Parecer da Comissão de Avaliação

Loteamento das Clarrissas

Processo de Avaliação de Impacte Ambiental nº 1740/2025

PARECER DA COMISSÃO DE AVALIAÇÃO

Figura 3 - Extrato da Planta de Condicionantes – Reserva Ecológica Nacional - PDM Loures, em vigor (Fonte: EIA julho 2025)

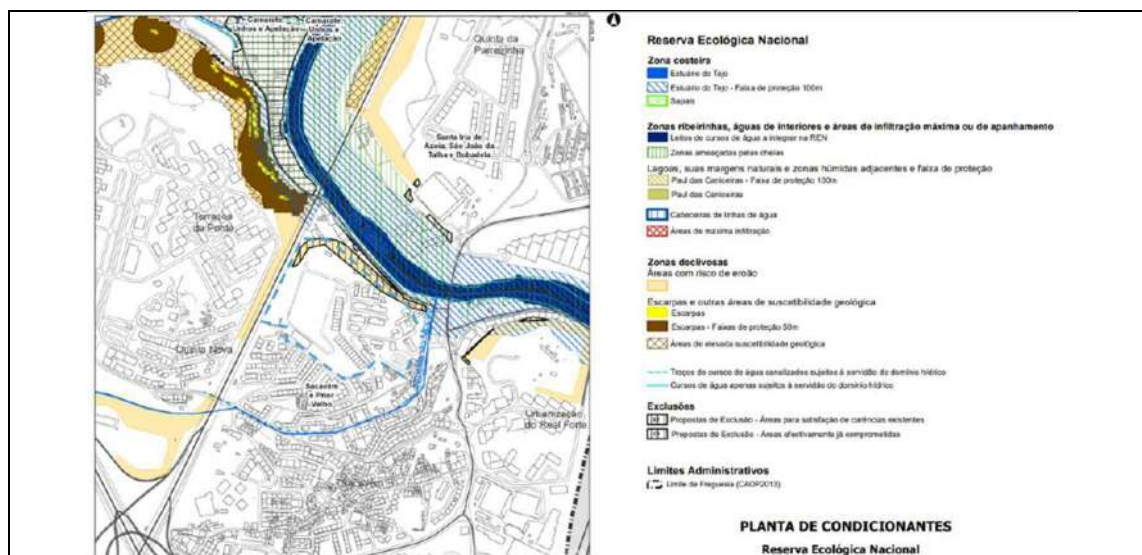
Segundo a Planta de Condicionantes – Reserva Ecológica Nacional (PDM de Loures em vigor), o troço da ribeira do Mocho confinante com a área do Loteamento que se encontra canalizado, diz respeito a um troço de curso de água canalizado sujeito à servidão do domínio hídrico, conforme se pode observar na figura seguinte (Figura 4). É de referir que, havendo ações que interfiram com o domínio hídrico, as mesmas carecem de obtenção de TURH nos termos da legislação em vigor sobre essa matéria.

De acordo com a carta REN de Loures (Figura 3), existe uma linha de água artificializada na designada Praça da República, arruamento que se encontra em fase final de reabilitação conforme referido no EIA. A obra de requalificação da Praça da República, cujo projeto constitui um projeto associado ao projeto deste loteamento, segundo o Aditamento, não incluiu a intervenção “na rede de drenagem estrutural da Praça da República”, isto é, não ocorreu a requalificação na linha de água artificializada face a um eventual acréscimo das águas pluviais na envolvente. Segundo os esclarecimentos apresentados pelo proponente no decurso do procedimento de AIA, “O projeto de intervenção da Praça da República já foi

Figura 6 – Extrato da Planta de Ordenamento - Carta de Riscos ao Uso do Solo I do PDM Loures, em vigor (Fonte: EIA julho 2025)

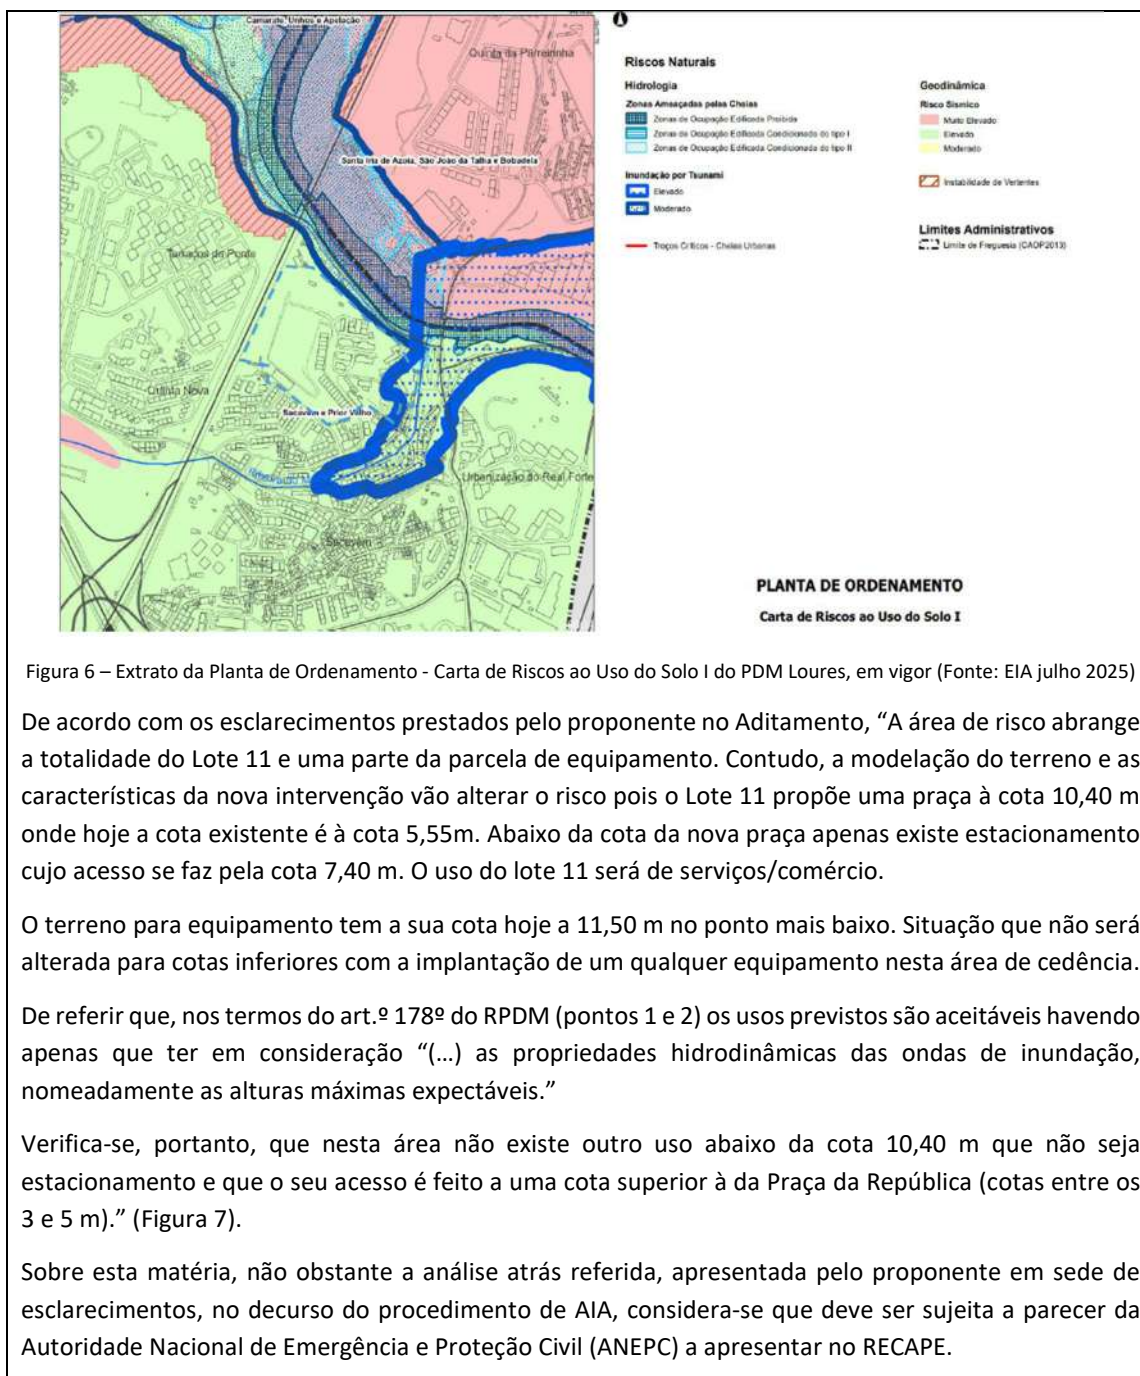
Por outro lado, atendendo ainda à Figura 6, observa-se que parte da área do loteamento e de projetos associados, interfere com área classificada como de risco elevado a inundação por tsunami.

De acordo com os esclarecimentos prestados pelo proponente no Aditamento, “A área de risco abrange a totalidade do Lote 11 e uma parte da parcela de equipamento. Contudo, a modelação do terreno e as características da nova intervenção vão alterar o risco pois o Lote 11 propõe uma praça à cota 10,40 m onde hoje a cota existente é à cota 5,55m. Abaixo da cota da nova praça apenas existe estacionamento cujo acesso se faz pela cota 7,40 m. O uso do lote 11 será de serviços/comércio.

O terreno para equipamento tem a sua cota hoje a 11,50 m no ponto mais baixo. Situação que não será alterada para cotas inferiores com a implantação de um qualquer equipamento nesta área de cedência.

Figura 10 - Excedências aos VR/LNQ nas águas subterrâneas (Fonte: Figura 5.5.9 do EIA, RS)

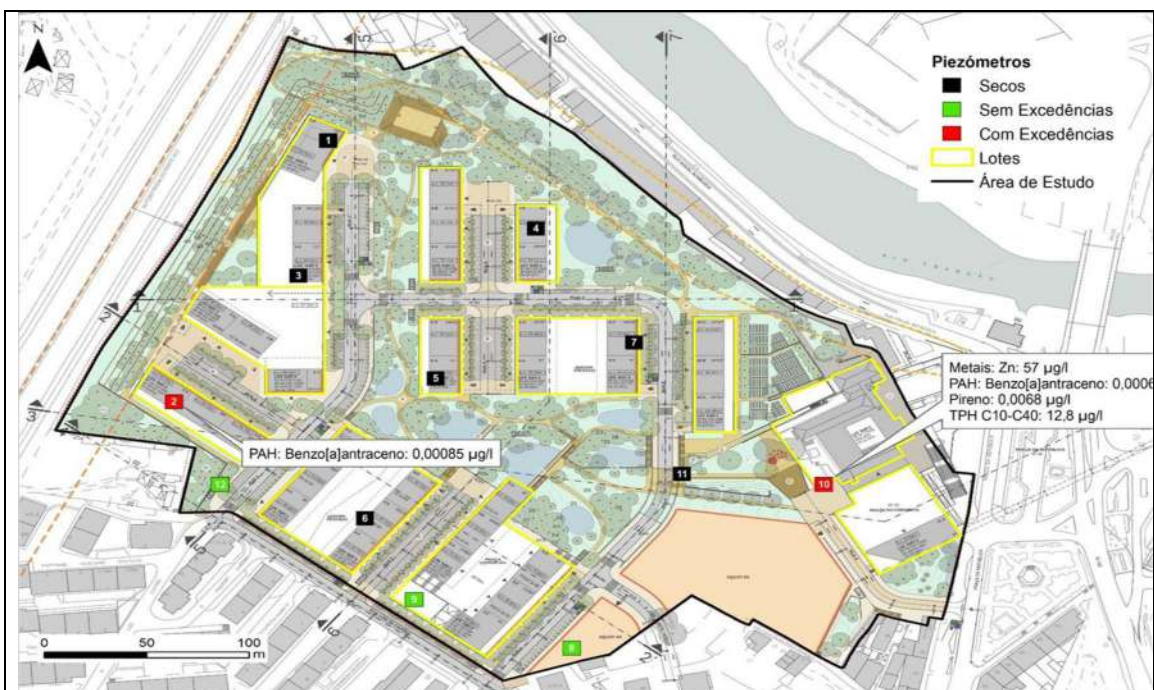
A vulnerabilidade, segundo o método EPPNA (Enquadramento e Planeamento da Proteção de Nascentes e Aquíferos), foi erradamente classificada no EIA como, V7 – Aquíferos em sedimentos consolidados (Vulnerabilidade Baixa) e V5 – Aquíferos em rochas carbonatadas (Vulnerabilidade Média a Baixa).
